## Zawiadomienie dotyczące bezpieczeństwa

Systemy MR Philips z elastografią MR (MRE)  
Możliwość wystąpienia niedokładnych (niższych) pomiarów sztywności wątroby

22 kwietnia 2026

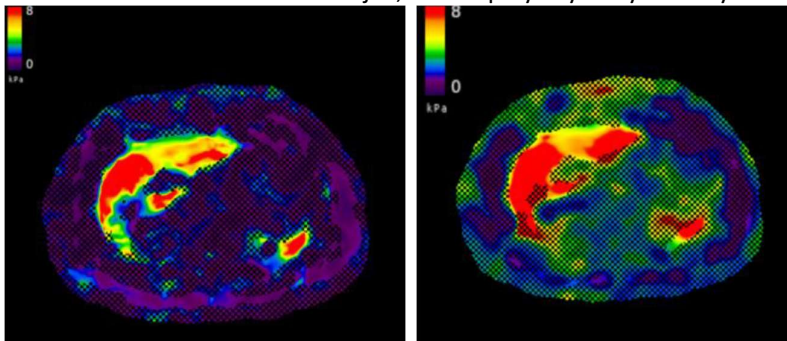
Firma Philips dowiedziała się za pośrednictwem firmy Resoundant, producenta oprogramowania MRE, o problemie dotyczącym pomiarów sztywności MRE w przypadku zastosowania określonego zakresu parametrów rekonstrukcji obrazu w połączeniu z algorytmem Resoundant. W szczególności ustawienia rozmiaru woksela rekonstrukcji w domyślnym protokole skanowania MRE są zbyt małe, co może potencjalnie prowadzić do niedokładnych pomiarów sztywności wątroby (niższe wartości). Zob. rysunek 1.

Ilustracja 1. Przykład, co może się zdarzyć. Lewy elastogram został uzyskany z wokselem rekonstrukcji o rozmiarze 1,17 mm z domyślnym protokołem MRE i pokazuje, że pomiary sztywności w wątrobie są zorientowane w kierunku niższych wartości. Prawy elastogram otrzymano z rozmiarem woksela rekonstrukcji 1,65 mm przy użyciu tych samych danych.

Rysunek 2. Domyślne protokoły skanowania MRE

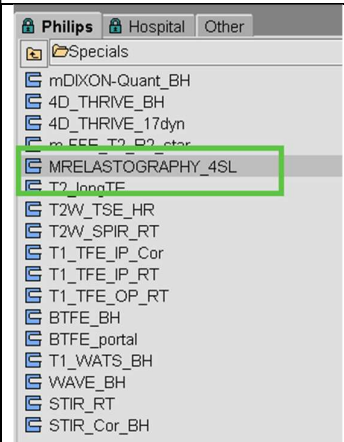
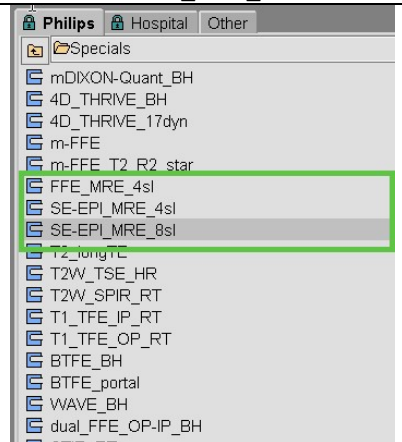
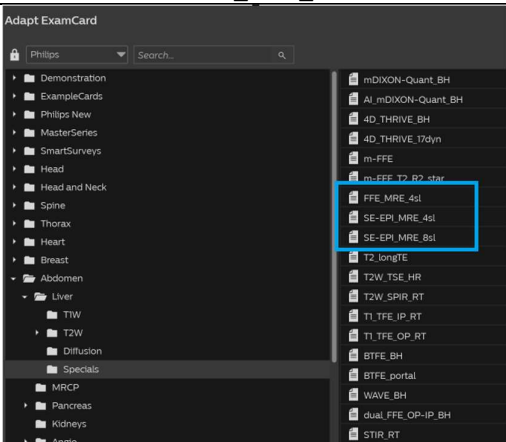
Aby sprawdzić, czy system posiada elastografię MR (MRE), należy przejść do folderu **Philips\Abdomen\Liver\Specials** w bazie danych protokołów firmy Philips i sprawdzić, czy system zawiera protokoły pokazane na rysunku 2.

1. Wykonać jedną z następujących czynności:
  - Jeśli posiadasz istniejącą kartę MRE ExamCard, dodaj ją do ScanList
  - W przypadku tworzenia nowej karty MRE ExamCard:
    - a. W przypadku karty ExamCard na liście ScanList należy wybrać opcję **Dodaj nowy protokół**.
    - b. Przejść do wymaganego protokołu MRE z folderu **Philips\Abdomen\Liver\Specials** (zob. rysunek 2 powyżej)
    - c. Dodać protokół MRE do listy ScanList.
2. Dwukrotnie kliknąć protokół MRE, aby go edytować.
3. Na karcie Geometria należy wprowadzić następujące zmiany:
  - Zmienić **FOV RL** na 480 mm
  - Zmień rozmiar **wokselu rekonstrukcji RL** na 1,5 mm
  - Zaakceptować zmiany

4. Na karcie Geometria wprowadź następujące zmiany
  - Zmienić **FOV RL** na 480 mm
  - Zmień rozmiar **woksela rekonstrukcji RL** na 1,5 mm
  - Zaakceptować zmiany
  - UWAGA: w przypadku protokołu FFE\_MRE\_4sl w systemach w wersji 12 może być konieczne ponowne wprowadzenie rozmiaru woksela rekonstrukcji RL wynoszącego 1,5 mm, jeśli system domyślnie ustawia wartość 1,48 mm.
